ПРОТОКОЛ № 43

наради з підвищення безпеки пасажирів на зупинці громадського транспорту
«пл. Перемоги»

19.03.2021

Схема 1

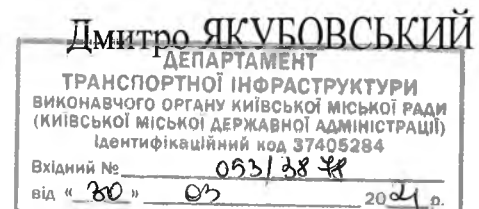
Середня освітленість посадочних майданчиків та майданчиків очікування зупинок пасажирського транспорту загального користування повинна становити не менше ніж 20 лк

Влаштувати бордюр висотою 0,2м
